島根原子力発電所2号炉 津波による損傷の防止

論点2, 指摘7「津波防護の障壁となる地山の扱い」

(コメント回答)

令和2年4月
中国電力株式会社

1. 津波防護上の地山範囲の特定 防波壁（東端部）（2/2）

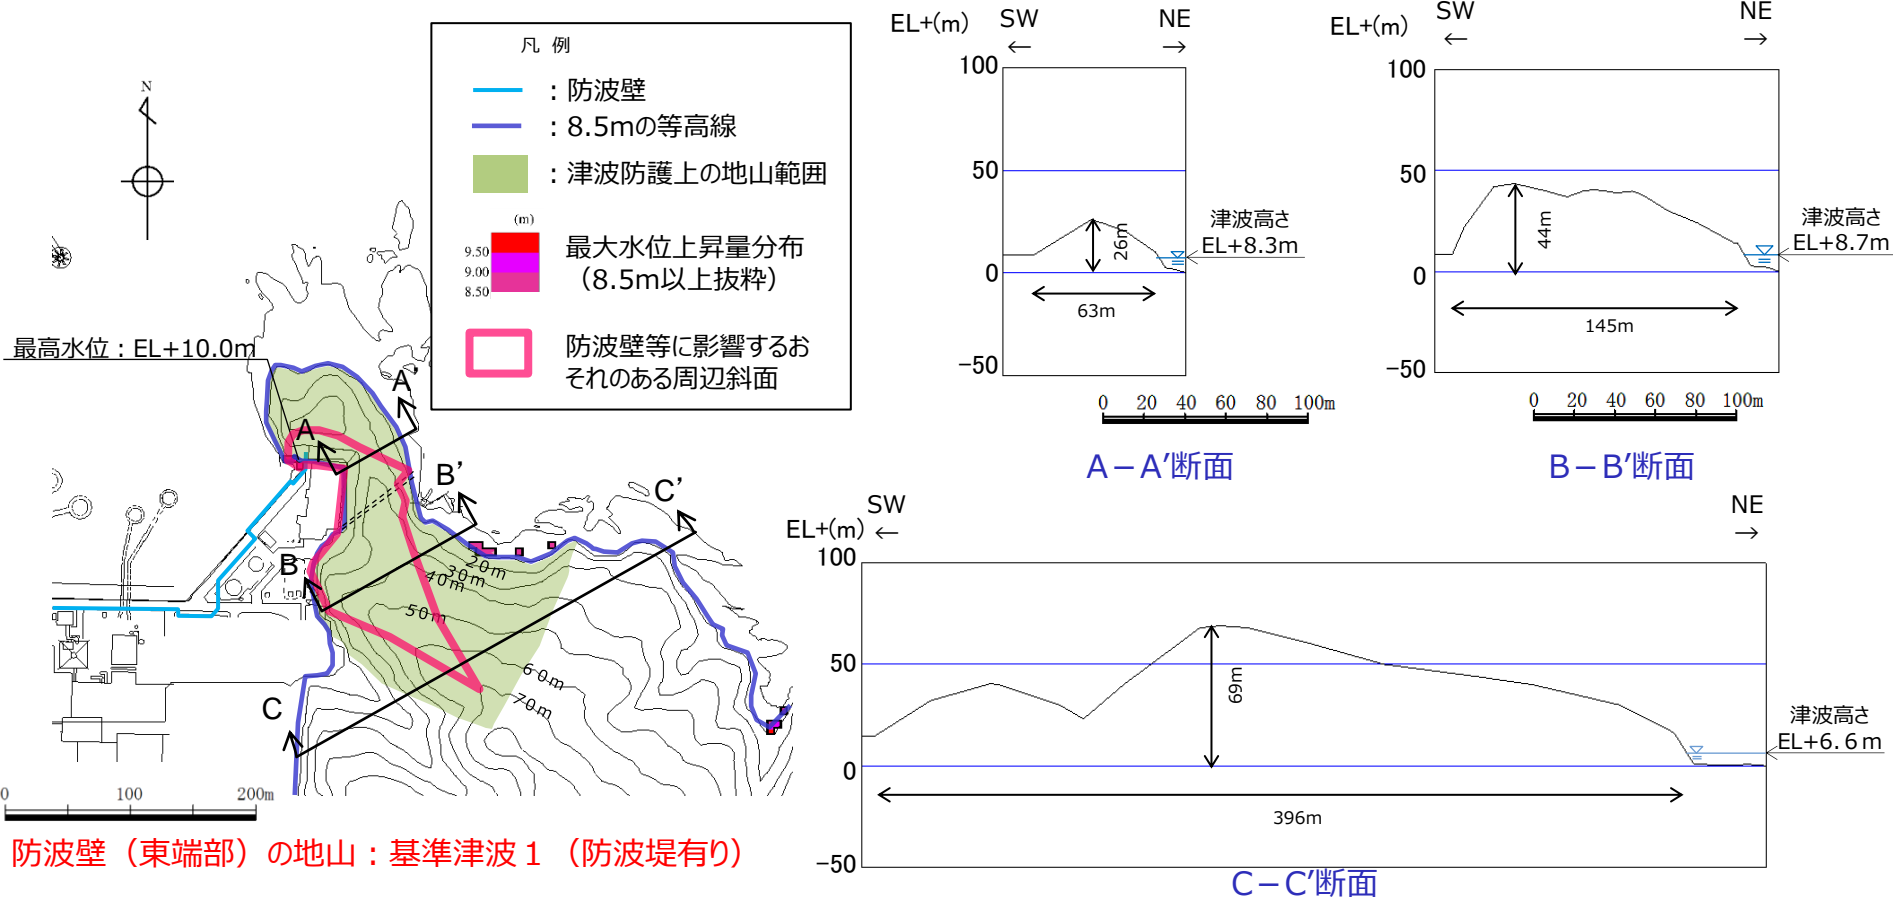
地山が津波防護の障壁になっているのであれば、地山のきちんとした地質調査結果として詳しいルートマップ等を提示すること。

- 津波防護上の地山範囲における地形断面図を以下に示す。
- 防波壁（東端部）の地山は、下図に示すとおり南東側の標高が高く、幅が広がっている。A-A'断面（高さ：26m、幅：63m）は、B-B'断面（高さ：44m、幅：145m）及びC-C'断面（高さ：69m、幅：396m）と比較して標高が低く、幅が狭いことから、津波防護の観点で最も厳しい断面と考え、津波防護を担保する地山斜面の検討対象はA-A'断面付近とする。
- 津波防護を担保する地山斜面の検討対象（A-A'断面付近）は、防波壁等に影響するおそれのある周辺斜面（赤枠）（「防波壁及び1号放水連絡通路防波扉の周辺斜面の安定性評価」（令和2年2月28日審査会合）で審議済）に概ね対応する。

(2) 基準津波による地山の安定性評価(検討方針) (1/3)

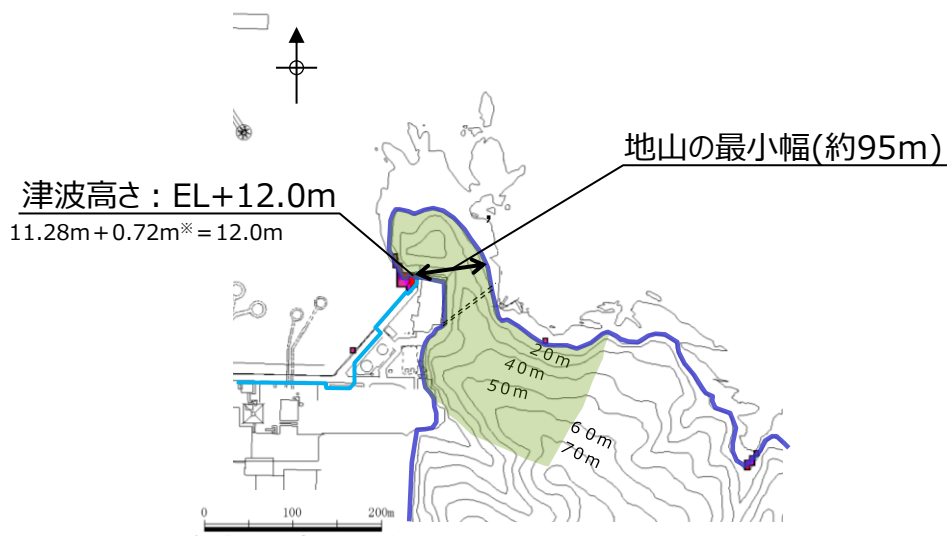
防波壁（東端部）及び防波壁（西端部）は双方とも地山斜面（岩盤）に摺付き、これらの地山が津波の敷地への地上部からの到達に対して障壁となっている。地山を津波防護上の障壁として活用した審査実績が無いことから、地山の耐震、耐津波設計上の位置付け、基準地震動及び基準津波に対する健全性の確保について説明すること。

- 検討2の(2)基準津波による地山の安定性評価について、地山を津波防護施設と考え、構造物に作用する力を保守的に津波波力として設定し、地山のせん断抵抗力と比較を行う。
- 津波波力を算出するにあたり、防波壁（東端部）は擦り付け部で水位が最大となる基準津波1（防波堤無し）、防波壁（西端部）は擦り付け部で水位が最大となる基準津波1（防波堤有り）を対象とする。津波高さは、防波壁（東端部）については右図に示すEL+12.0m、防波壁（西端部）については左図に示すEL+10.7mと設定した。
- 地山のせん断断面は、防波壁の擦り付け部から断面長さが最小となる位置を設定した。防波壁（東端部）については右図に示す地山のEL+8.5m位置における最小幅である約95m、防波壁（西端部）については左図に示す地山のEL+8.5m位置における最小幅である約80mと設定した。

(1) 想定すべり面への影響 (東端部 (①-①'断面))

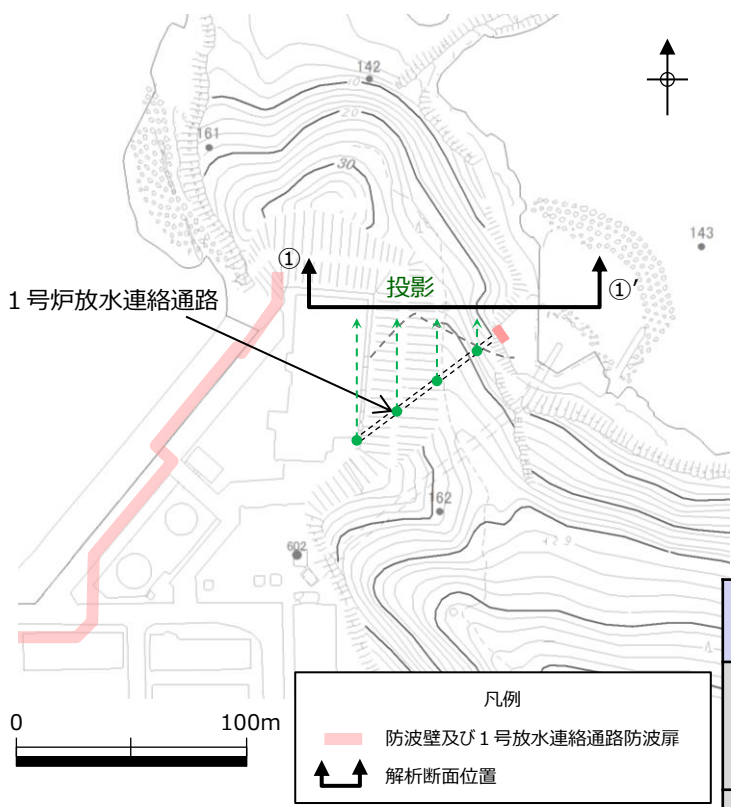
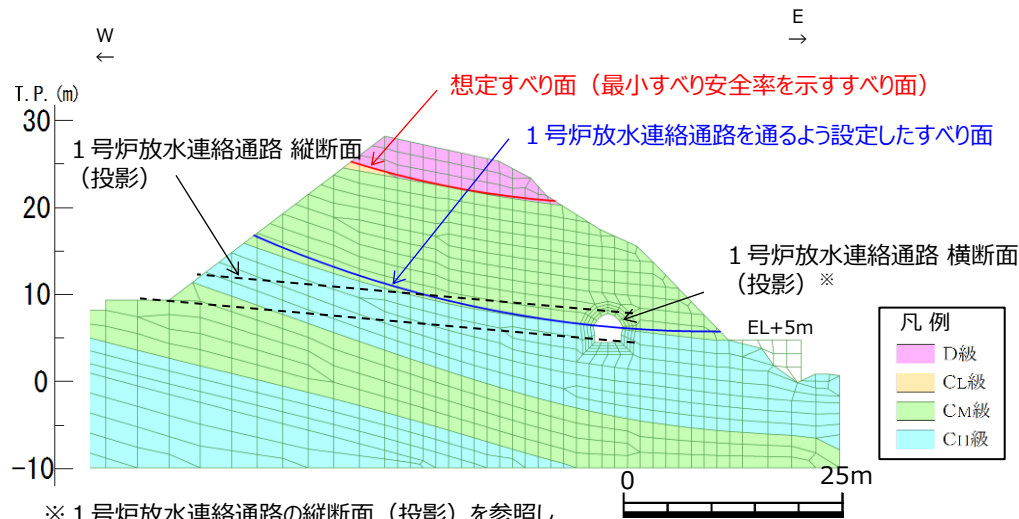
1. 津波遡上高の分布を踏まえた津波防護上の障壁となっている地山斜面の範囲の特定
2. 地山の地質構造、防波壁擦り付け部の構造・仕様の提示
3. 地山の耐震、耐津波設計上の位置付け（津波防護を担保する地山斜面、防波壁の支持地盤、防波壁及び1号炉放水連絡通路防波扉の周辺斜面等について）
4. 基準地震動及び基準津波に対する健全性確保の見通し（例えば、地震によるすべり、ひび割れ、津波による洗掘等）
5. 1号炉放水連絡通路の存在による悪影響

- ①-①'断面に1号炉放水連絡通路を投影した結果、想定すべり面（最小すべり安全率を示すすべり面）は、連絡通路に重ならないことを確認した。
- 連絡通路を通るすべり面を仮定し、連絡通路掘削前のすべり安全率を算定した結果、掘削前の安全率は3.93であった。連絡通路掘削後のすべり安全率を算定した結果、掘削後のすべり安全率は3.69 (▲0.24) であり、影響は軽微であることを確認した。
- 掘削解析により、連絡通路の有無における想定すべり面上のひずみ増分を計算した結果、最大で0.0046%であり、影響は軽微であることを確認した。
